Dodatek č. 1

Smluvní strany tímto prohlašují, že dne 14. 9. 2020 uzavřely smlouvu o dílo, jejímž předmětem je provedení stavebních prací na veřejné zakázce s názvem: „**III/12550 a II/335 Červené Pečky - Zbraslavice**“ (dále jen „**Smlouva o dílo**“). Na základě dohody smluvních stran a ve vazbě na čl. XIV. odst. 14.14 Smlouvy o dílo, uzavírají smluvní strany tento dodatek č. 1 ke Smlouvě o dílo (dále jen „**Dodatek č. 1**“).

Změnový list

Název a evidenční číslo Stavby: III/12550 a II/335 Červené Pečky - Zbraslavice	Číslo SO/PS / / číslo Změny SO/PS: 101/1	Číslo ZBV: 1.3
Název stavebního objektu/provozního souboru (SO/PS): SO 101 - Silnice III/12550 a II/335 - Průtahy obcí

GEODETA	Zaměř. Závěr
Ing.Božena Polř	
Tel. 777886443	Vyhovět: Polř
Investor EUROPA CS a.s.	Čísloobjektu 300/
Adresa: Červná Polř - Zbraslavice, zemědě.	
Objekt: zeměděř. skotárna proovřeni	
Náhlřnířtřnř a převřnř odpovřř převřř přebřřben	
Obřřř řřř řřř řřř řřř	
řřř řřř řřř řřř řřř

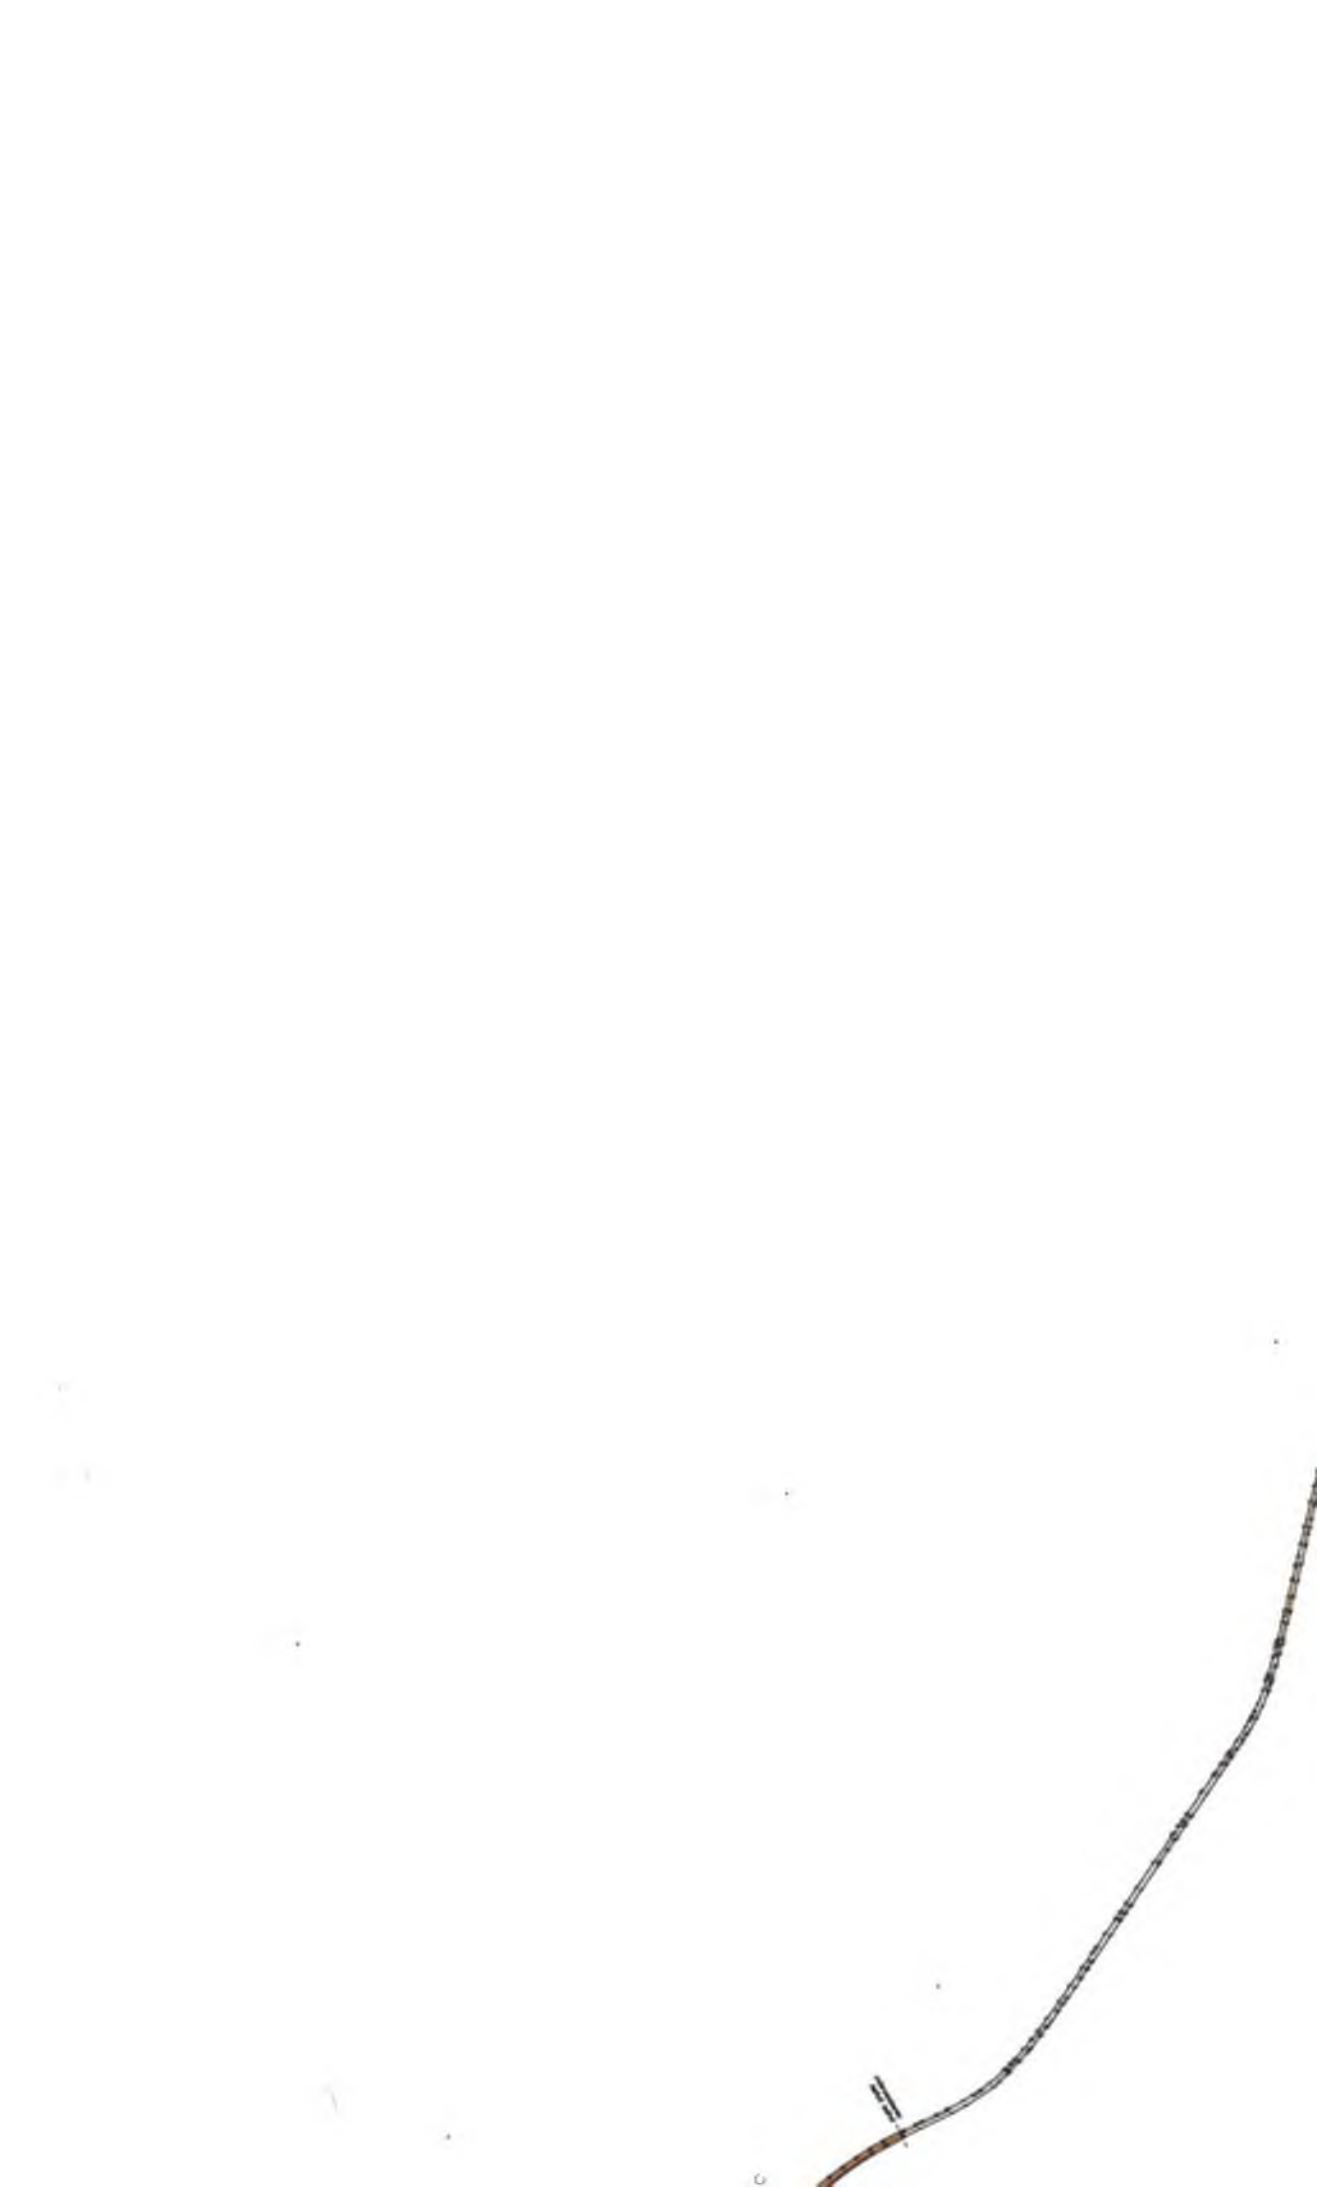
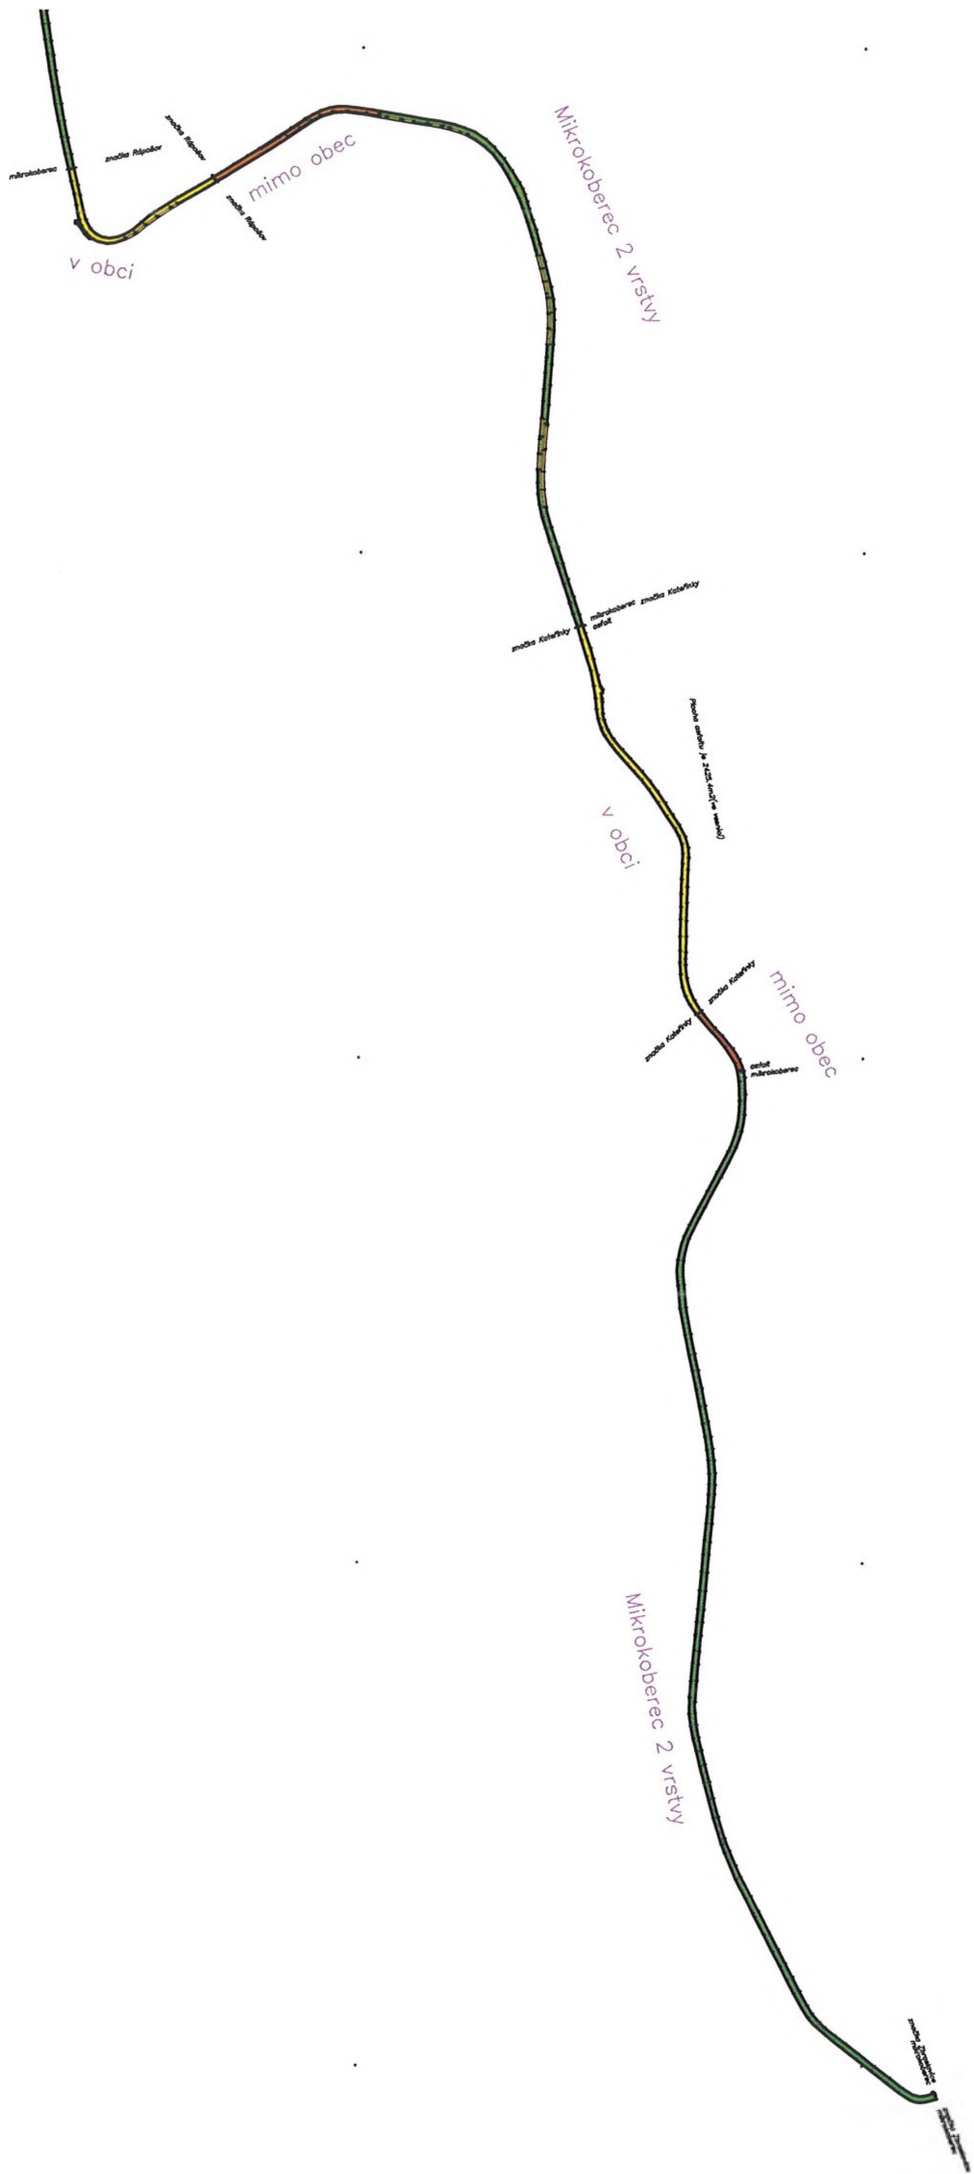
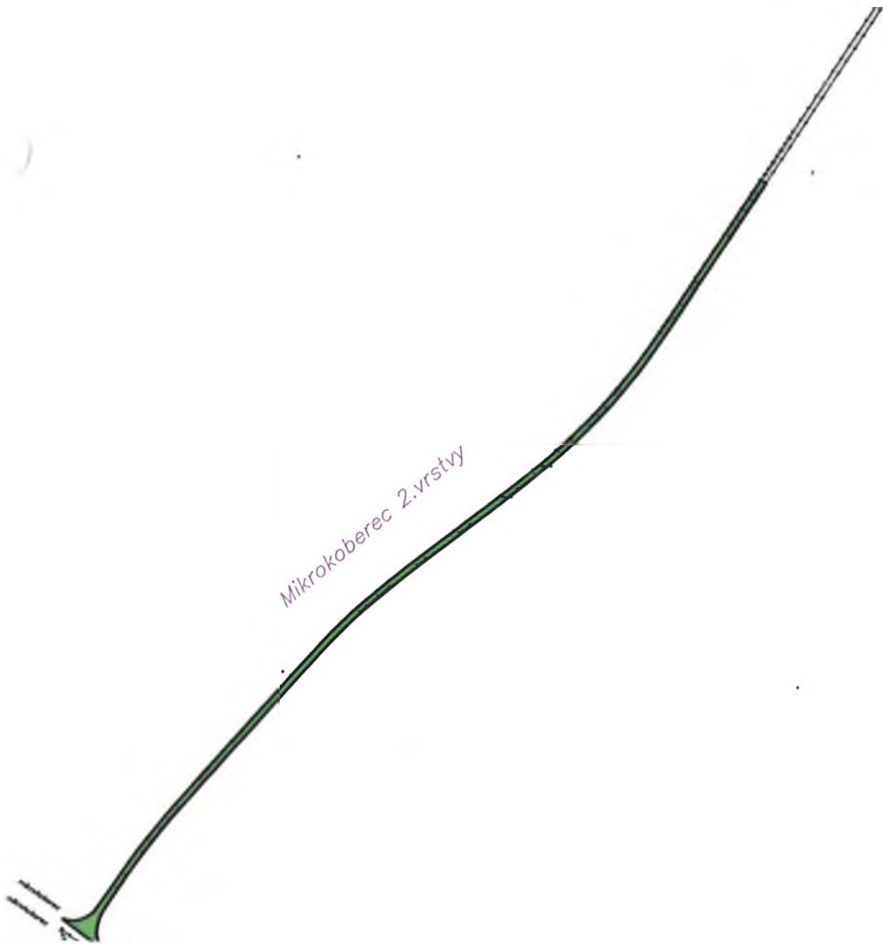
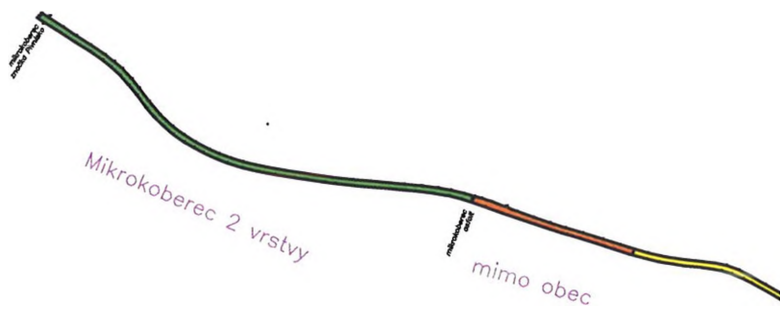
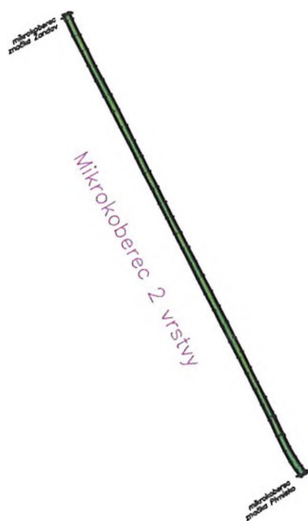
V celém úseku bylo nutné zvýšit objem vyrovnávek z asfaltové směsi (viz vážní listky doklad č.13a) a provést frézování pokleslých krajů vozovky, které je nezbytné k řádnému provedení opravy komunikace (viz geodetické zaměření č. 11).
